## 3-① 警察との事前相談内容（報告）

橋梁部の暫定整備案：京葉道路の横断部を自転車・歩行者のみ通行可とする案

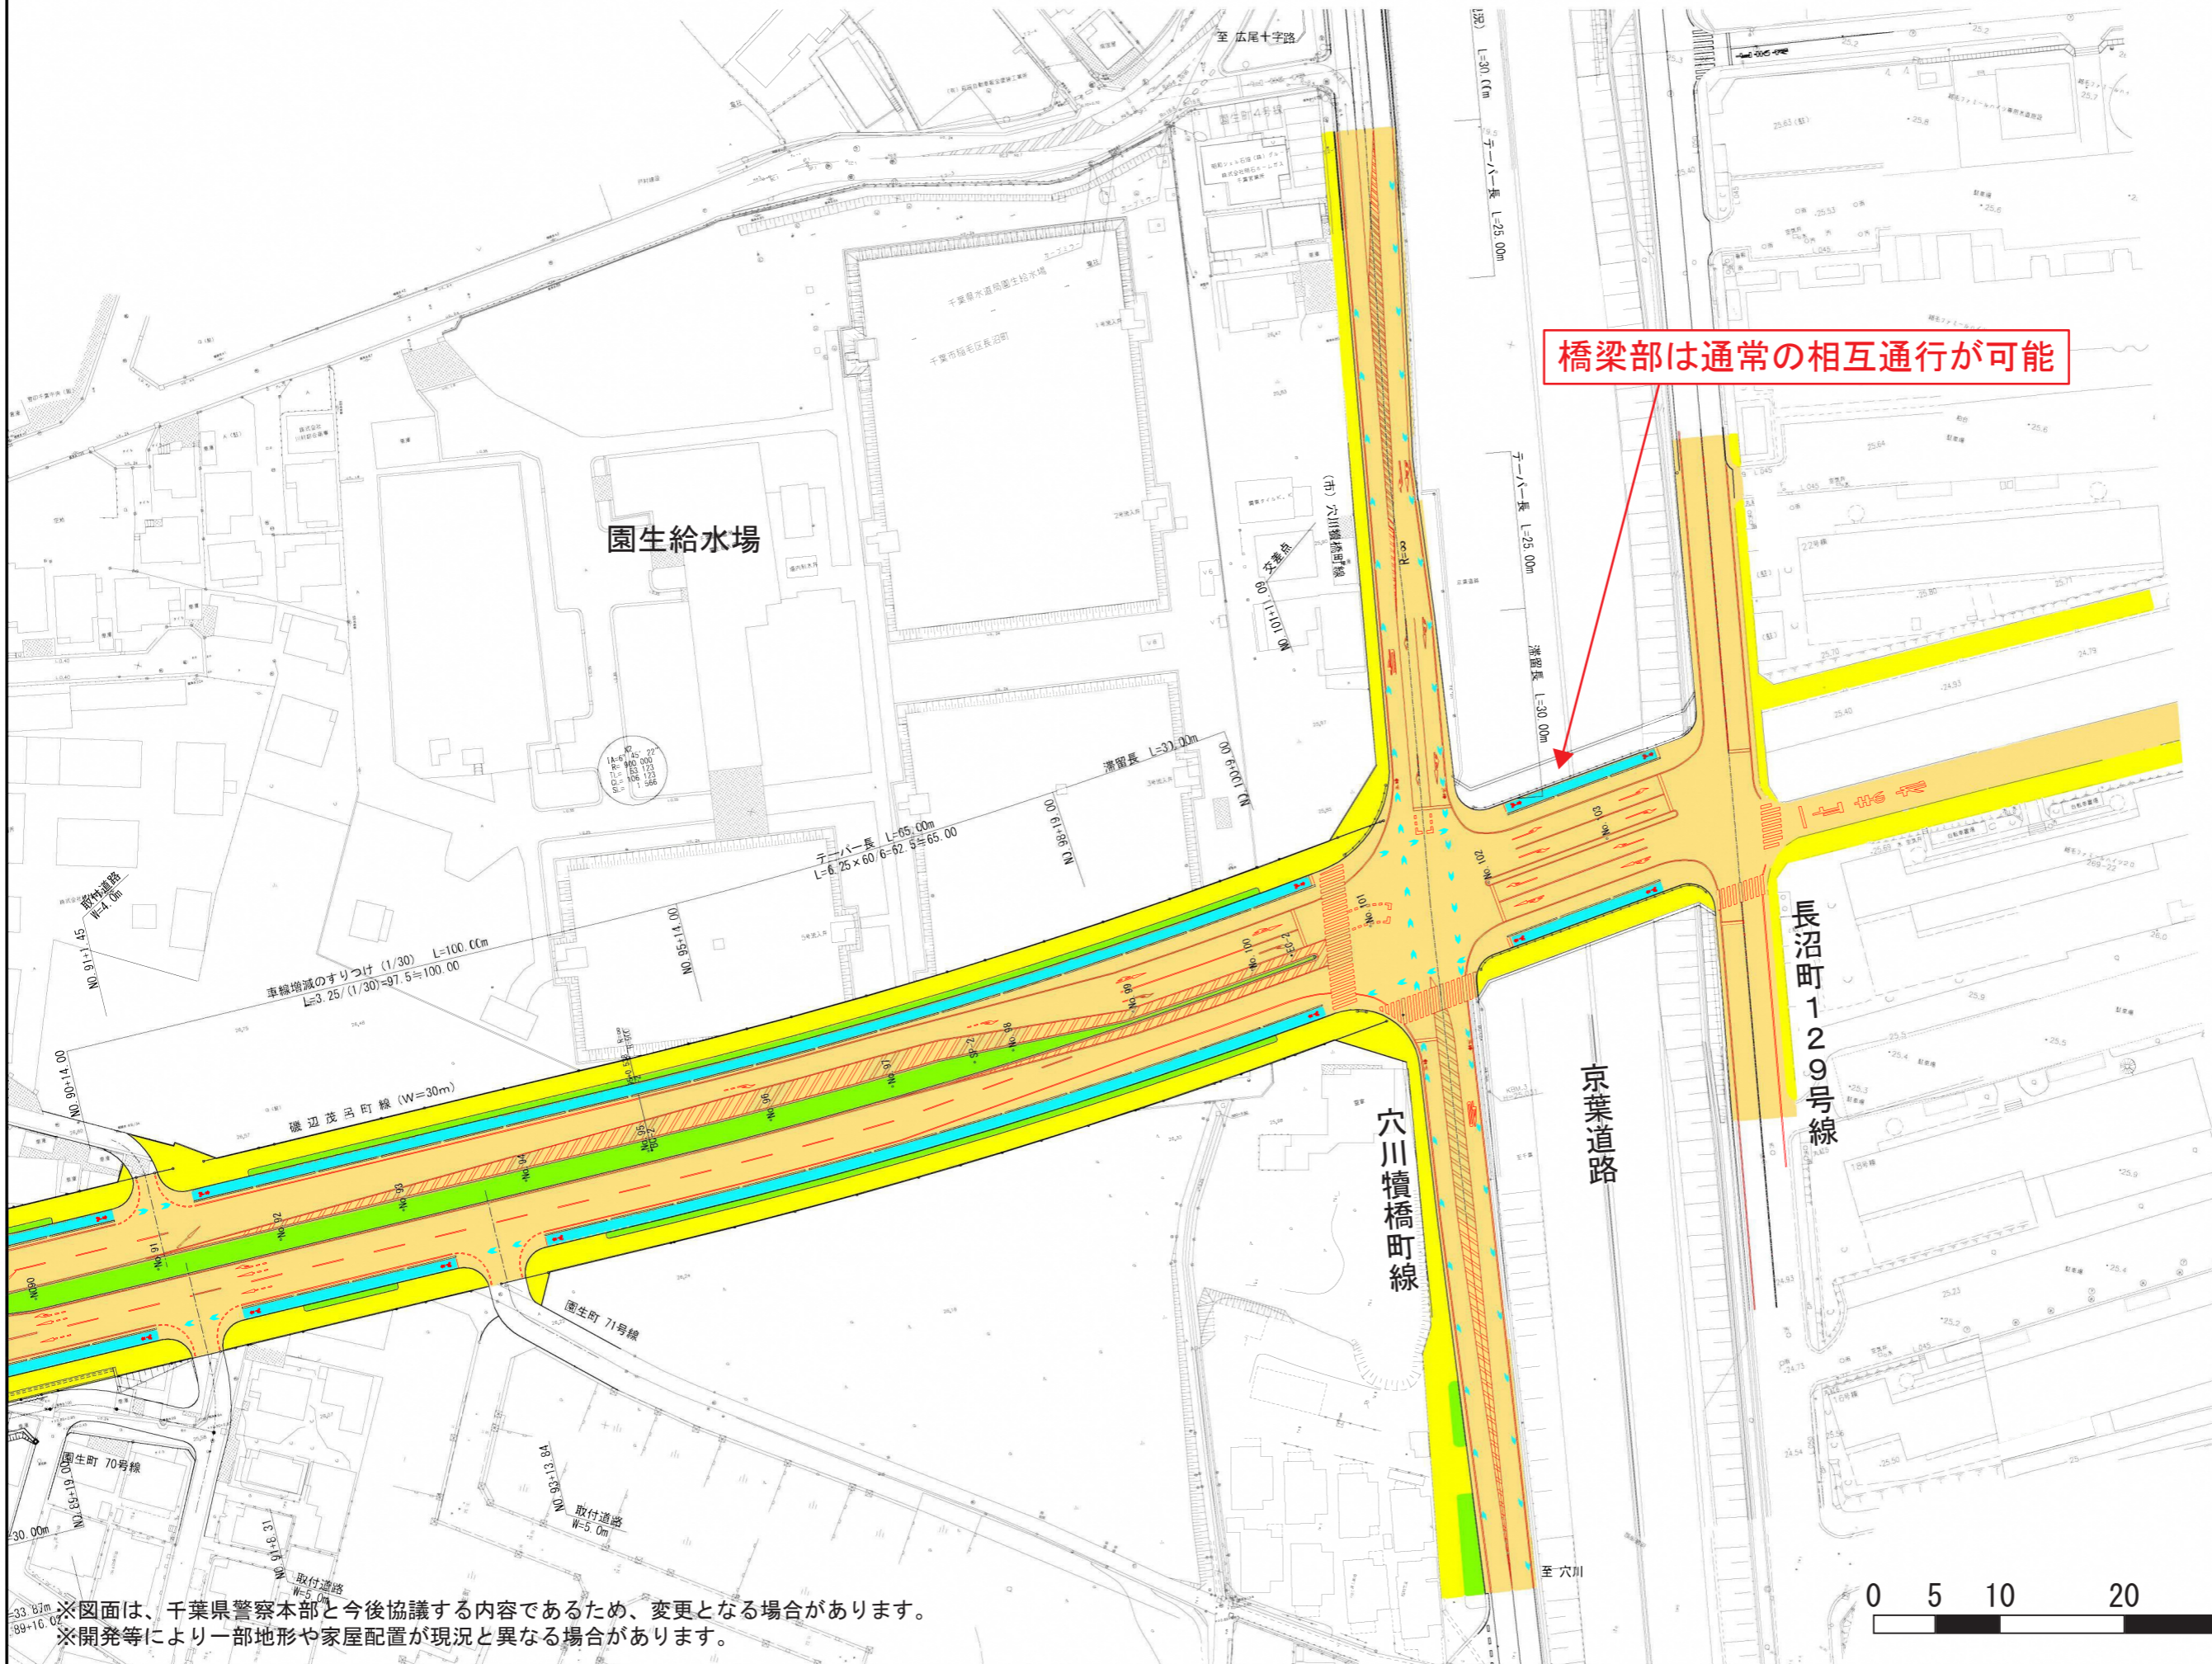
1 千葉市からの相談事項	2 警察の意見	3 今後の対応
<b>■京葉道路橋りょう部の暫定供用</b>		
<p>○1工区終点部の京葉道路にかかる橋りょう部は、2工区が整備される前は暫定供用としたい。</p> <p>別紙1-1～1-3のとおり3案を示し意見を伺った。</p>	<p>○生活道路（長沼町129号線）への影響を考えると別紙1-1の案が望ましいと考える。</p>	<p>○協議会での意見を基に引き続き警察協議を実施する。</p>
<b>■2工区の道路構造</b>		
<p>○2工区について、事業認可時の道路構造である内側2車線が地下のほか、4車線とも平面について意見を伺った。</p>	<p>○内側2車線が地下の場合は、本線と副道の合流部が複雑となることから安全面に配慮した計画の検討が必要である。</p> <p>○昨今のゲリラ豪雨や維持管理等を総合的に勘案すべきと考える。</p>	<p>○協議会で道路構造を決定し、警察協議を実施する。</p>
<b>■2工区、長沼町135号線の交差点</b>		
<p>○中央分離帯を活用した車両及び歩行者の横断方法について意見を伺った。</p>	<p>○内側2車線が地下、4車線とも平面のどちらも中央分離帯を利用して自動車を縦断的に走行させるのは認められない。</p> <p>○横断歩道をクランク状にすることは認められるが、園生町125号線の交差点と近すぎる懸念される。</p>	<p>○横断歩道の設置位置について、警察庁が「信号機設置の指針」にて示している信号機の設置基準に基づいて改めて検討し、協議会での意見を基に引き続き警察協議を実施する。</p>
<b>■3工区における信号設置</b>		
<p>○3工区は国道16号交差点と園生町109号線交差点に横断歩道を予定している。</p> <p>○小学校の通学路になっていることや自治会が分断されてしまうことから、この区間（約500m）の中間に安全性を確保するため信号設置について意見を伺った。</p>	<p>○11,800～15,500台/日という計画交通量を想定すると、信号無しの横断歩道は安全上好ましくない。</p> <p>○信号設置をする場合は、押しボタン式になると考える。</p> <p>○全般的に言える話だが、県内に既存信号機が多数あり、信号機の新設は、非常に厳しい状況である。</p>	<p>○計画道路による地域分断を回避するためにも横断歩道の設置又は信号設置について、協議会での意見を基に引き続き警察協議を実施する。</p>
